ILUSTRÍSSIMO SENHOR PRESIDENTE DA COMISSÃO DE LICITAÇÃO
DA PREFEITURA DO MUNICÍPIO DE FERNANDÓPOLIS – SP

Processo nº 171/2019

Concorrência Pública nº 003/2019

IMPUGNAÇÃO ADMINISTRATIVA

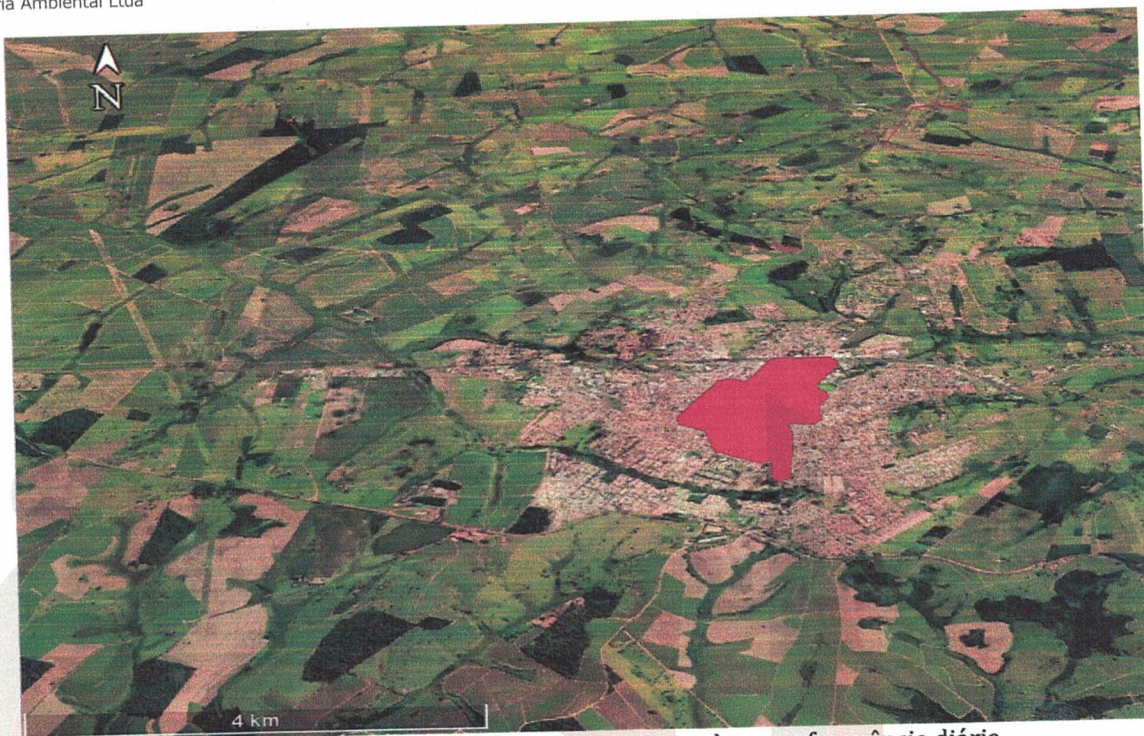
Porém, o edital, em seu anexo VIII – Mapas, figura 1, não retrata a realidade do atual plano de coleta executado. Isso ocorre porque no referido item, a “região 1” que indica a frequência de coleta diária, apresenta uma área muito superior à região onde os serviços são prestados atualmente com frequência diária. Tal demarcação no mapa chega a ter área superior a ponto de quase duplicar os serviços com frequência diária, conforme observa-se na comparação abaixo:

Região onde atualmente os serviços são executados com frequência diária.

Região indicada no Anexo VIII – Mapas, onde os serviços licitados deverão ter frequência de coleta diária.

Importante destacar que a ampliação dos serviços com frequência diária importará em custo adicional à municipalidade sem necessidade,

razão pela qual o edital deve ser adequado a realidade do município, conforme se espera.

Para melhor caracterização da "região 1", descrevemos em anexo o roteiro perimétrico, que também encontra-se documentado no processo nº 16650/2018, datado de 05/07/2018.
